**Dines Jørgensen & Co.**  
**Klokkergården**  
**Trafiksikkerhedsrevision – trin 3**

7. april 2016  
BRJ/jvl

Projekterende Dines Jørgensen & Co. har på vegne af bygherren Sorø Kommune anmodet firmaet Via Trafik om at foretage en trafiksikkerhedsrevision af et foreliggende projekt.

Figur 1: Placering af dobbeltrettet fællessti i vestlig vejside.

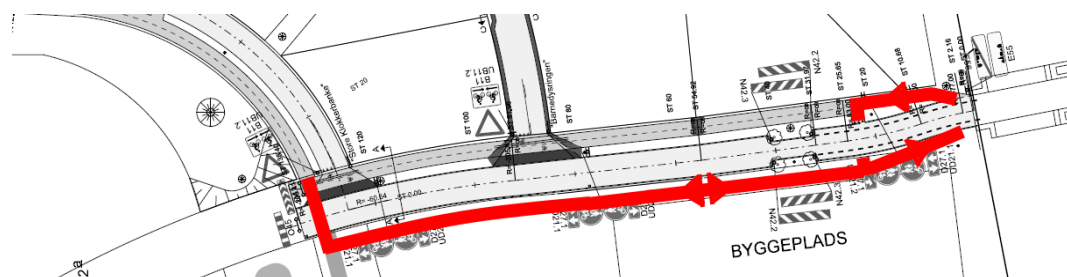
Dobbeltrettede stier med cykeltrafik giver erfaringsmæssigt dårligere trafiksikkerhed end enkeltrettede stier. Især på strækninger med overkørsler og sidevejtstilslutninger, skal det nøje overvejes om der ikke kan etableres alternative løsninger.

Der etableres fortov og cykelsti i hver vejside. Alternativt kan der etableres delt sti i hver vejside.

Såfremt løsningen med dobbeltrettet fællessti bevares er det vurderet at den er bedre placeret i den vestlige vejside på stamvejen, hvor den ikke er i konflikt med sidevejtstilslutninger.

Hvis grunden vest for stamvejen også skal udbygges, med sidevejtstilslutninger og overkørsler, bør der etableres enkeltrettede stier i hver vejside.

**Projekterendes svar:** Lokalplanen fastlægger stiens placering.

**Revisors svar:** Revisor anbefaler at rammerne fra lokalplanen drøftes med kommunen med henblik på dispensation. Der bør være enkeltrettede stier i hver vejside.

Figur 2: Sidevejstilslutninger med dårlig oversigt.

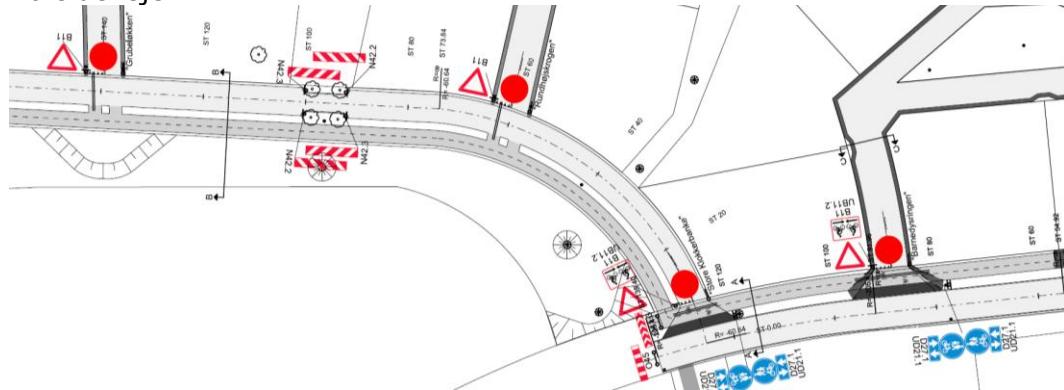
Der er 0,5 fra den dobbeltrettede sti til skel på stamvejen, og ligeledes 0,5 meter fra kørebane til skel på fordelingsvejen. Dette gør at oversigten fra sidevejen er meget begrænset, hvis der fx opstilles hæk eller plankeværk ud mod skellet. Den dårlige oversigt kan medføre kollisioner når bilister skal ud fra sideveje.

**Projekterendes svar:** Oversigtsarealer tinglyses på de enkelte grunde.

**Revisors svar:** OK

Figur 3: Oversigt fra sideveje.

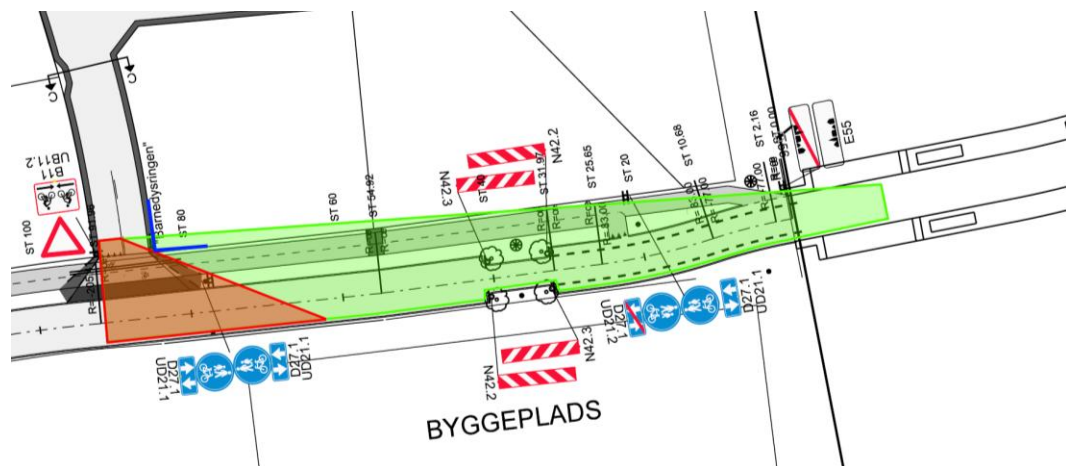
Anbefalingerne fra vejreglerne i forhold til oversigt indarbejdes. Nedenfor er indtegnet oversigtsarealet mod syd fra Barnedysringen. Den grønne afgrænsning viser den anbefalede oversigt, mens den røde afgrænsning viser den oversigt som er til rådighed i forhold til skelgrænser.

Hvis oversigten ikke kan efterkommes, bør der som minimum etableres "oversigtstrekanten" ved at reducere de grunde som støder op til vejkruds.

Figur 4: Krydsning for lette trafikanter.

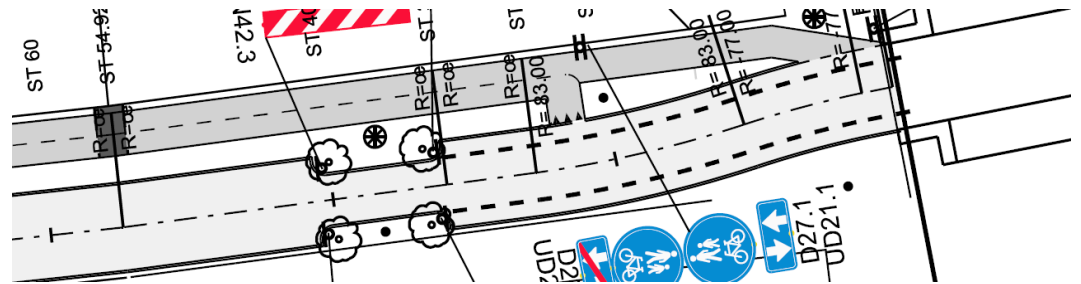
Umiddelbart nord for byzonetavlerne stopper den dobbeltrettede fællessti, og cyklister, som skal mod højre (syd) i nedenstående figur skal krydse vejen. Lige nord for denne krydsning indsnævres vejen til ét spor, ved en indsnævring udført som sideheller med træer i. Træerne kan hindre oversigten til krydsningspunktet for bilister kørende mod højre i nedenstående figur. Dette kan medføre risiko for kollisioner.

Træerne fjernes fra sidehellerne. Hvis træerne ønskes bevaret, skal indsnævring/sideheller være placeret således, at der som minimum kan opnås stopsigt til krydsningen.

**Projekterendes svar:** Det er ikke muligt at ændre placering af indsnævring eller dobbeltrettet cykelsti, så der kan opnås stopsigt.

De to østlige træer forslås fjernet.

**Revisors svar:** OK

Figur 5: Træer i sideheller hindrer oversigt til krydsende lette trafikanter.

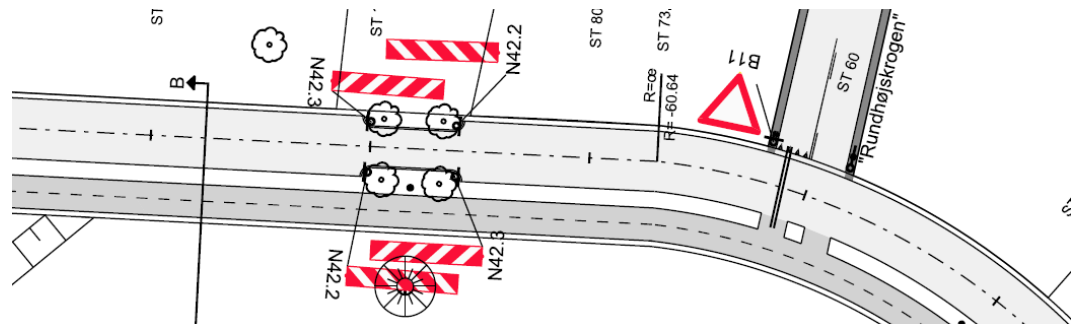
Lige nord for Rundhøjskrogen indsnævres vejen til ét spor, ved en indsnævring udført som sideheller med træer i. Træerne kan hindre oversigten til cyklister eller fodgængere som skal krydse vejen for at komme fra den dobbeltrettede sti til Rundhøjskrogen. Dette kan medføre risiko for kollisioner.

Træerne fjernes fra sidehellerne. Hvis træerne ønskes bevaret, skal indsnævring/sideheller være placeret således at der som minimum kan opnås stopsigt til krydsning.

**Projekterendes svar:** Hastighedsbegrænsning ændres til 40 km/t. Dermed opnås stopsigt.

**Revisors svar:** OK

Figur 6: Kobling til anden sti.

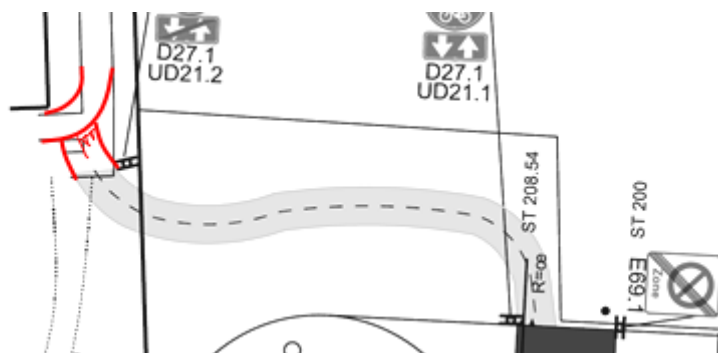
Mod nord sluttes den dobbeltrettede sti til en eksisterende sti. Det er svært at tyde vigepligtsforholdene.

Der skabes tydeligere vigepligtsforhold. Dette kan fx være en løsning som vist nedenfor.

**Projekterendes svar:** Vigepligtsforhold tydeliggøres med hjattænder.

**Revisors svar:** OK

Figur 7: Forslag til udformning af sti og vendeplads.

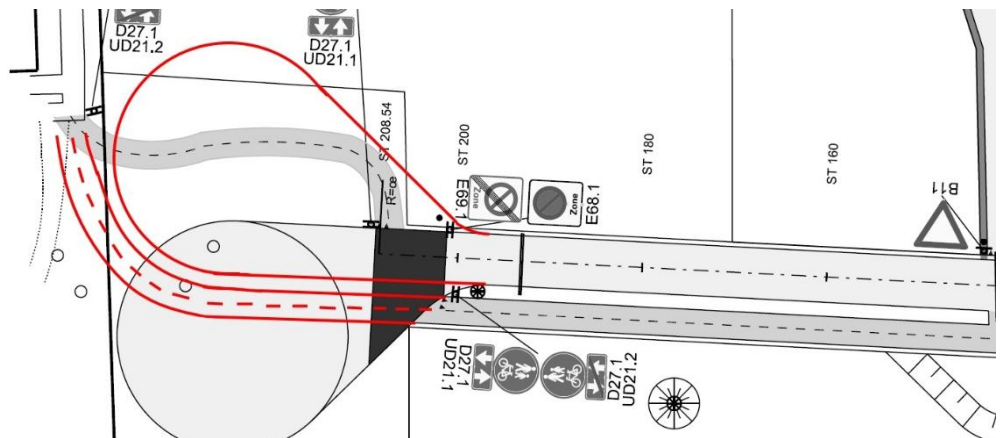
Der er placeret en krydsning ved vendepladsen. Især cyklister cyklende mod venstre (nord) i nedenstående figur har et skævt forløb gennem krydset, med dårlig oversigt til bagfrakommende bilister. Deres forløb gennem krydset muliggør samtidig forholdsvis høje hastigheder, hvilket i kombination med de dårlige oversigtsmuligheder kan føre til sammenstød mellem cyklister og bilister.

Den dobbeltrettede fællessti bør føres på ydersiden af vendepladsen, således at krydsningen undgås, se nedstenstående figur.

**Projekterendes svar:** Planforholdene gør det ikke muligt at etablere stien som foreslået.

**Revisors svar:** Revisor anbefaler at rammerne fra lokalplanen drøftes med kommunen med henblik på dispensation.

Figur 8: Forslag til udformning af sti og vendeplads.

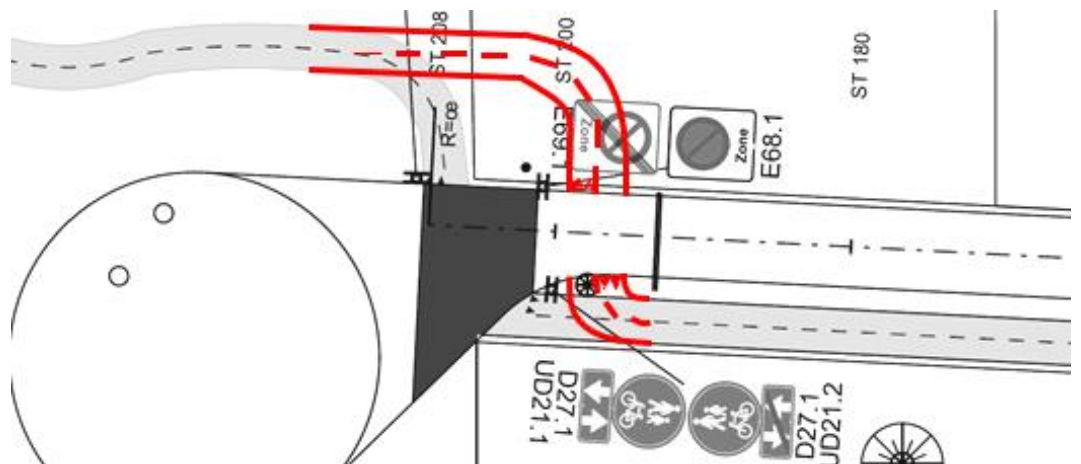
Hvis ikke den ovenfor nævnte løsning indarbejdes, bør krydsningen placeres inden selve vendepladsen. Krydsningen udformes så cyklister fra højre (syd) har mulighed for at blive retvendt mod kørebanelen inden deres krydsning se nedenstående figur. Stien bør tilsluttes vinkelret på kørebanelen.

Figur 9: Kryds mellem stamvej og fordelingsvej.

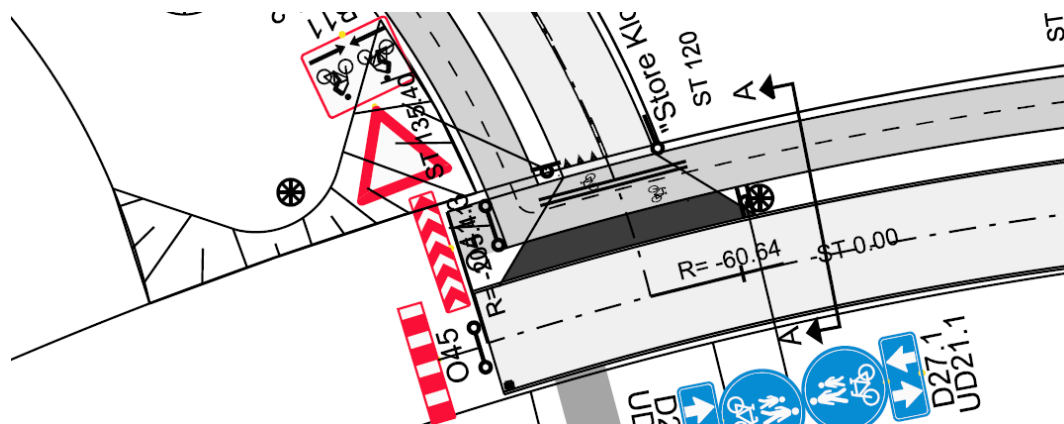
Bilister som kommer kørende fra fordelingsvejen og skal svinge ud på stamvejen, har dårlig oversigt til bagfrakommende cyklister, som de har vigepligt over for. Samtidig har de dårlig oversigt ud mod stamvejen, som nævnt i pkt. 0, hvilket samlet set giver rigtig dårlig mulighed for bilister for at orientere sig. Dette kan medføre, at bilisterne overser en anden trafikant ved udkørsel fra sidevejen.

Et andet problem ved den pågældende lokalitet, er at cykelstien slår et 90 graders knæk. Dette kan medføre, at cyklen skrider ud gennem svinget eller helt overser svinget, især når det er mørkt.

Den dobbeltrettede fællessti føres over på den modsatte side af vejen. Hermed undgås krydsning mellem stamvej og fællessti. Hvis projekterede løsning bevares bør der også udføres baggrundsafmærkning i den anden retning.

**Projekterendes svar:** Der udføres midlertidig baggrundsafmærkning Q41,2 indtil næste etape byggemodnes.

**Revisors svar:** OK. Revisor gør opmærksom på at der stadig er problematik i forhold til dårlig oversigt samt meget skarpt knæk.

Figur 10: Forslag til udformning ved slutning af 2-1 vej.

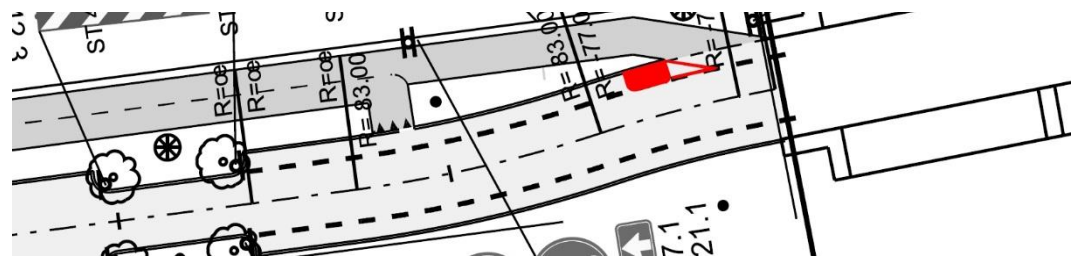
Afmærkningen for 2-1 vej fortsætter efter at cyklisterne påtænkes ført op på cykelstien. Dette kan medføre, at cyklister fortsætter på 2-1 vejen forbi opkørslen til cykelstien, hen til indsnævringen og fortsætter videre af stamvejen på kørebanearealet. Idet der er et dedikeret areal til cyklister på den dobbeltrettede fællessti, kan bilister fra sidevejene være tilbøjelig til at overse cyklister på kørebanelen ved udkørsel fra sidevejene, hvilket medfører risiko for kollisioner.

En yderligere problematik ved løsningen er at kantbanen leder direkte ind i sidehellen. Hvis ikke en cyklist orienterer sig tilstrækkeligt fremad, risikerer de påkøre hellen.

Tydeliggør ophør af 2-1 vej, hvor cyklister skal ledes op på den dobbeltrettede fællessti.

**Projekterendes svar:** Der tilføjes afmærkning for at lede cyklister ind på cykelstien.

**Revisors svar:** Fint. Der bør ikke være en fysisk helle, der hvor cyklister ledes ind på sti. Det bør udføres med afmærkning.

Figur 11: Uklar vigepligt ved boligveje.

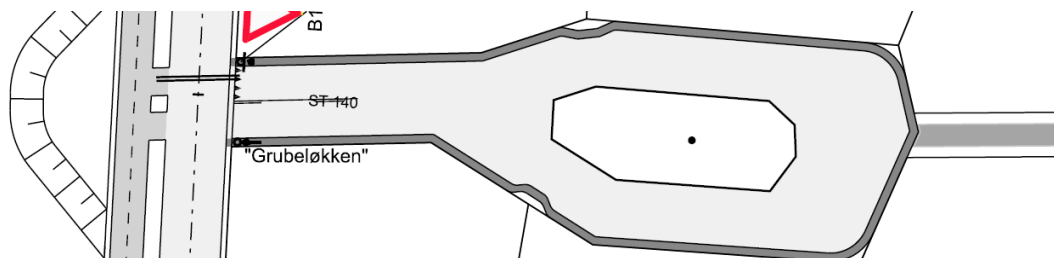
På de små lokalveje er der uklare vigepligtsforhold. Generelt set gælder højrevigepligten, men de skæve vinkler medfører stadig en usikkerhed i forhold til, hvem som skal holde tilbage for hvem. Desuden er det svært at få øje på hinanden.

Vigepligt tydeliggøres ved hjaltænder. Der bør udføres mere regulære kryds, uden skæve vinkler.

**Projekterendes svar:** Boligvejene kan gøres ensrettede eller der kan tilføjes hjaltænder, for at tydeliggøre vigepligtsforhold. Vi mener dog ikke, at dette vil være nødvendigt, da det er få trafikanter, som kommer til at benytte vejen.

**Revisors svar:** OK

Figur 12: Spærreflader før indsnævring.

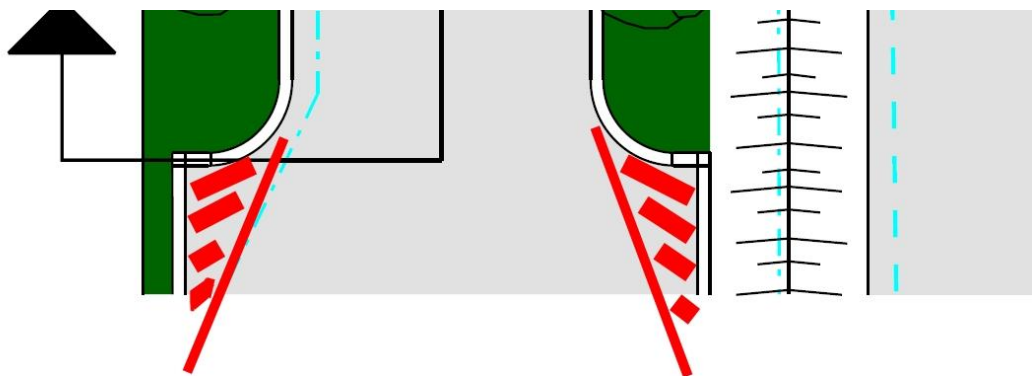
Der bør etableres spærreflader op mod indsnævninger for at tydeliggøre det ændrede vejforløb, som vist i nedenstående figur:

**Projekterendes svar:** Der tilføjes spærreflader.

**Revisors svar:** OK

Figur 13: Evt. forlængelse af stamvej og fordelingsvej.

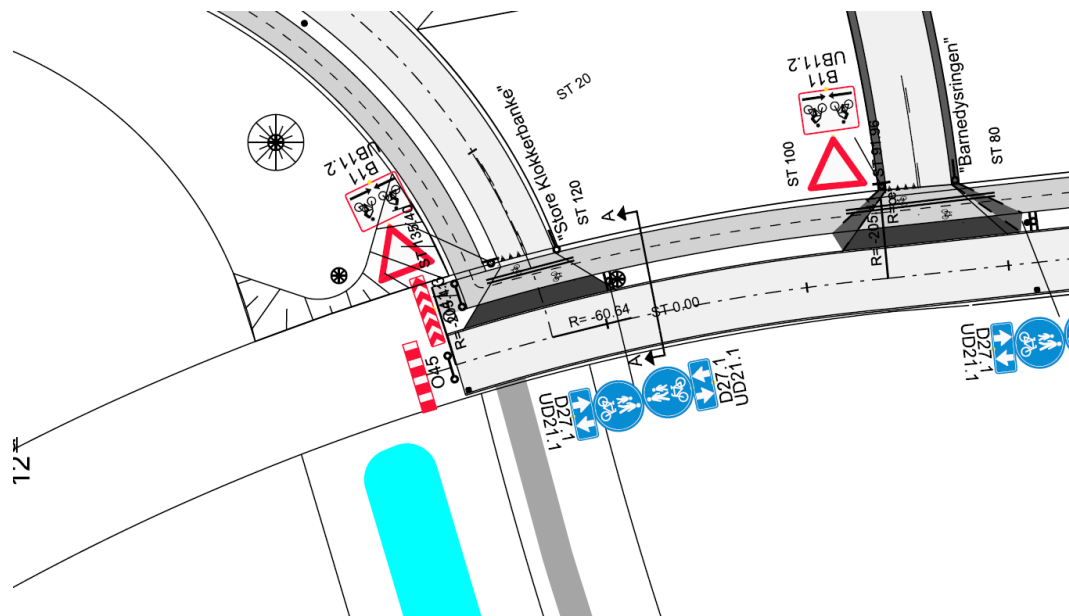
Af tegningerne kunne det tyde på, at både stamvejen og fordelingsvejen påtænkes forlænget på den anden side af krydset. Hvis krydsbenene placeres som antydnet i nedenstående figur, vil det medføre et 4-benet vigepligtsreguleret kryds, hvilket ikke kan anbefales af hensyn til trafiksikkerhed.

Såfremt vejene påtænkes videreført på modsatte side af krydset, bør krydset udformes som forsatte t-kryds.

**Projekterendes svar:** Ikke muligt at ændre kryds, jf. lokalplan.

**Revisors svar:** OK
